Note explicative sur les évolutions des pièces présentées à l'enquête publique

A - Note explicative sur la conformité avec le PLU approuvé le 28 novembre 2023

1 – L'évolution du PLU de la Roche-sur-Yon

Figure 2 : Portion sud-ouest du plan d'implantation de la centrale photovoltaïque au sol de La Roche-sur-Yon

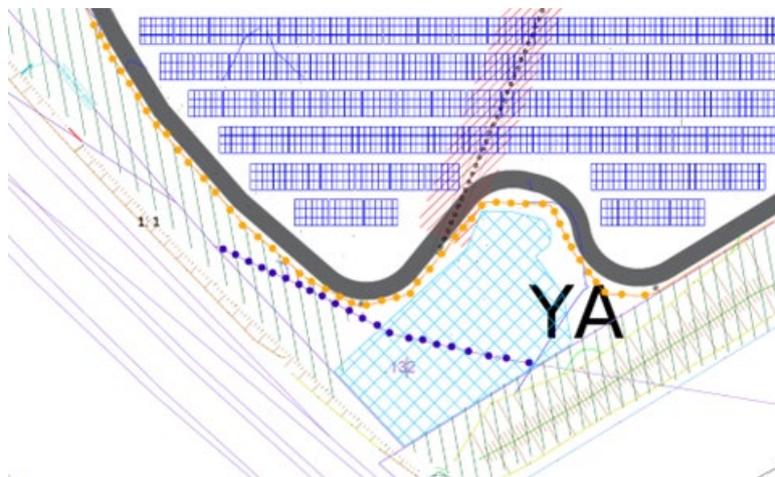
Sur la figure 2 ci-dessous, le trait en pointillé orange représente la clôture qui est éloignée de la limite cadastrale sur laquelle passe le cheminement protégé (en pointillé violet). Le projet est donc conforme au PLU sur ce point.

A noter que la parcelle 132 qui n'est pas incluse dans le secteur Ae, n'est pas impactée par le projet.

Figure 3 : L'évolution de l'implantation des tables

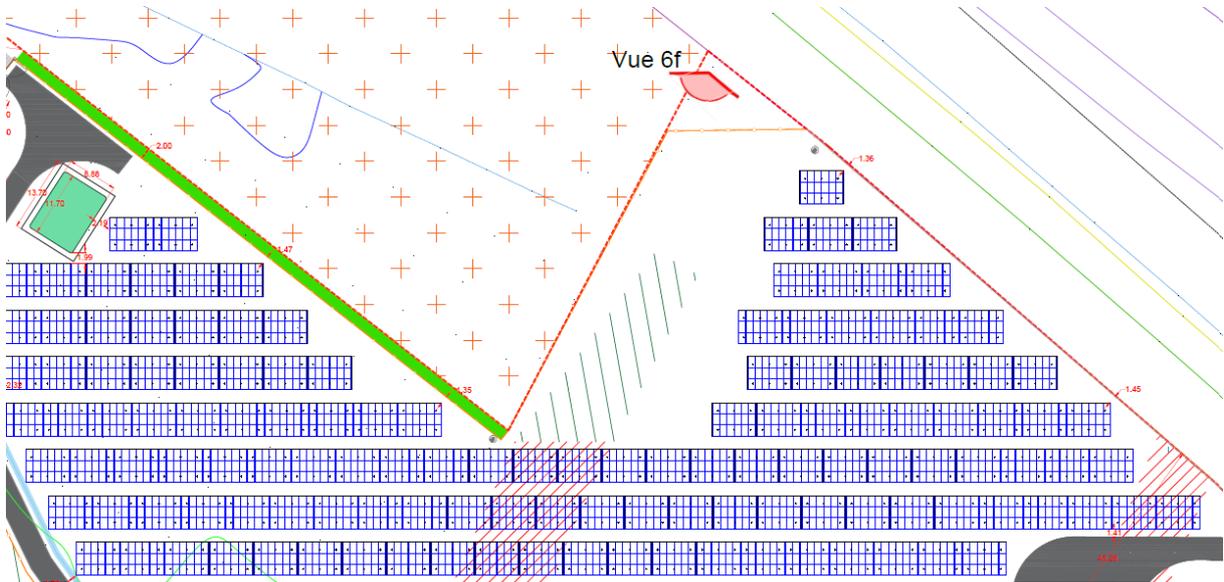
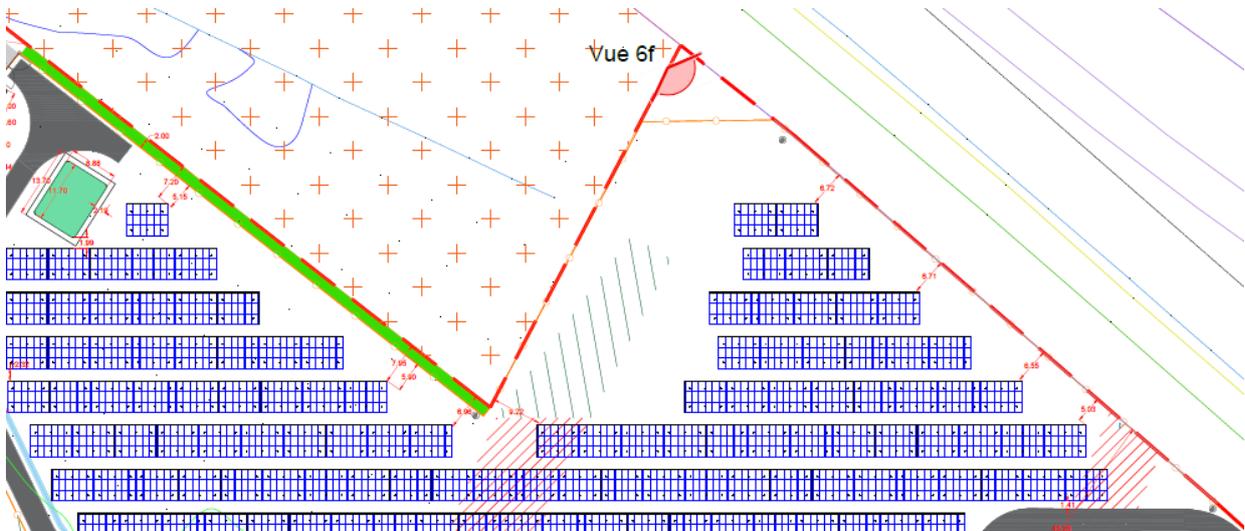
Cependant suite à une remarque du Pays Yon et Vie, le PLU a été ajusté entre l'arrêt de projet et l'approbation : désormais, en secteur Ae, un recul de 5 mètres s'applique depuis les limites séparatives et d'emprise publique y compris pour les équipements d'intérêt public.

Ainsi dans les compléments apportés en décembre 2021, l'ajustement concernant le secteur Ae du PLU n'a pas pu être pris en compte. Néanmoins, le projet se doit d'être conforme au PLU en vigueur, approuvé en novembre 2023. Ainsi l'implantation des tables, telle qu'elle figure dans l'étude d'impact aux pages 29, 103, 120, 121, 122, 126, 127, 128, 129, 133, 134, 135, 136, 137, 145, et 152 et aux pages 15, 19, 20 et 28 du résumé non technique, et telle qu'elle figure aux pièces PC1 et PC2 du dossier de permis de construire, sera ajustée pour prendre en compte les reculs demandés dans le règlement du PLU, c'est-à-dire un recul de 5 mètres vis-à-vis des limites séparatives et des limites d'emprise publique.

La nouvelle implantation des tables prend en compte ce recul de 5 mètres, et est présentée dans la figure 3.b ci-dessous.

Ce nouveau plan masse vient remplacer le plan masse initial, présenté lors du dépôt du PC et présent aux pages 29, 103, 120, 121, 122, 126, 127, 128, 129, 133, 134, 135, 136, 137, 145, et 152 de l'étude d'impact, aux pages 15, 19, 20 et 28 du résumé non technique.

L'évolution du plan masse conduit à supprimer 14 tables. Le nouveau plan masse incluant un recul de 5 mètres présente 469 tables soit 8442 modules (et non 482 tables et 8676 modules initialement). La surface des panneaux est également modifiée passant de 21 864 m² à 21 306 m². Ainsi les pages 28, 105, 106, 115 de l'étude d'impact et le chapitre « 4- Etat projeté du terrain et de la construction » de la pièce PC4 du permis de construire faisant mention de ces chiffres sont obsolètes.

La puissance reste similaire car la variation n'est que d'environ 3% et sera absorbée par l'augmentation de la puissance des panneaux lors de la construction. En effet, chaque année, les panneaux photovoltaïques sont plus performants. Ainsi pour une même architecture, la puissance augmente.

L'étude d'impact présentée à l'enquête publique avec le plan masse initial expose les impacts environnementaux maximales. Lors de la construction, avec la suppression des 14 tables supplémentaires les impacts environnementaux seront, sinon équivalents, légèrement moindres.

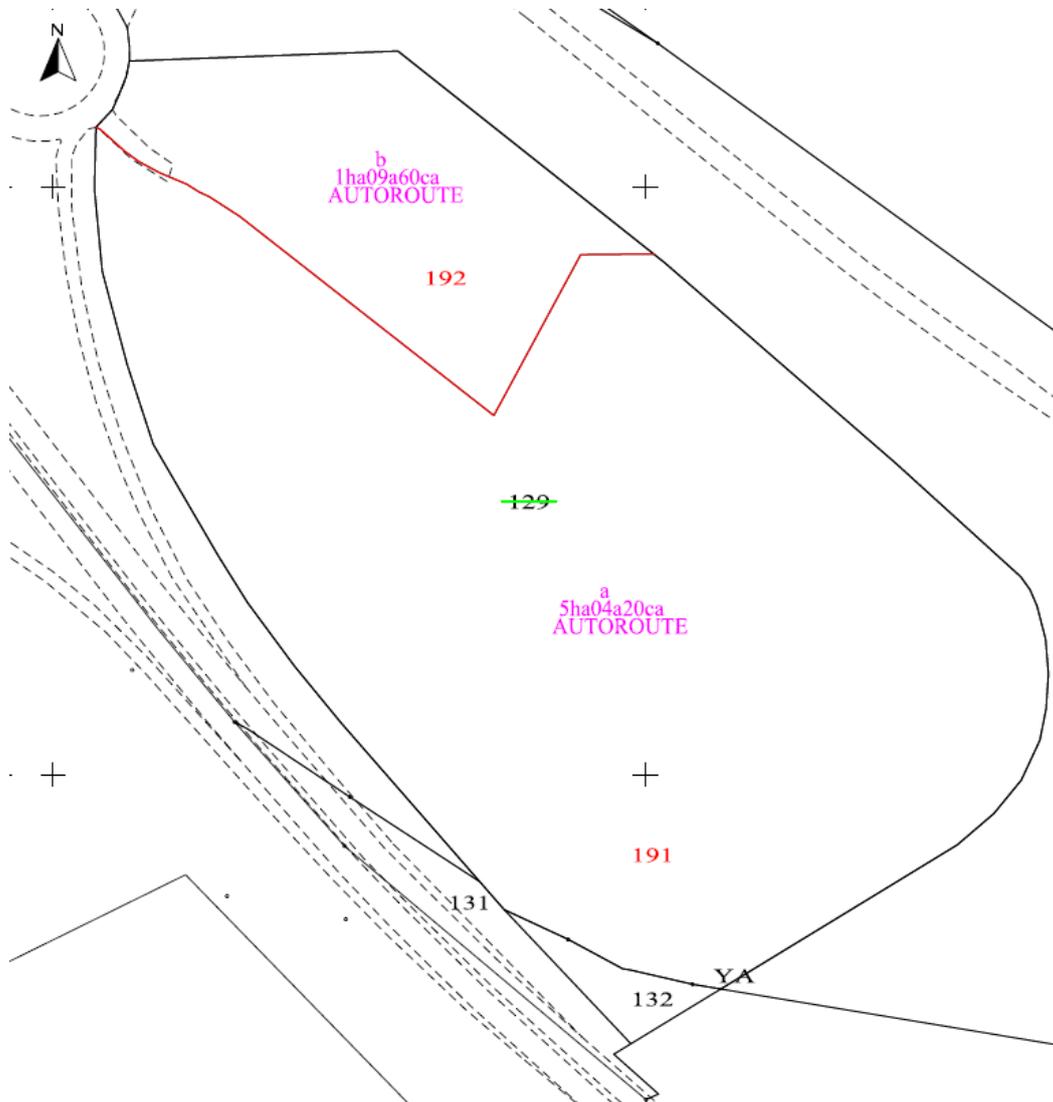
Pour réaliser la construction du parc photovoltaïque, la société URBA 346 va acquérir le terrain d'assiette du projet. Ce terrain ne comprend pas l'aire de covoiturage qui est exclue du projet. Ainsi une division parcellaire a été réalisée. La parcelle initiale YA 129 a été divisée en deux parcelles YA 191 et YA 192, selon le plan ci-dessous.

SITUATION ANCIENNE			SITUATION NOUVELLE		
Section	n° de plan	Contenance	Section	n° de plan	Contenance
YA	129	6 13 80 LA NOUE	YA	191	5 04 20
			YA	192	1 09 60

Ainsi, à la page 10 du CERFA 13409*07 (figurant en préambule du dossier de PC), les parcelles doivent être modifiées comme ci-dessous :

Cette évolution du cadastre rend obsolètes les numéros des parcelles cadastrales mentionnées dans l'étude d'impact aux pages 32 et 101. Cette évolution administrative ne modifie pas l'impact du projet sur l'environnement.
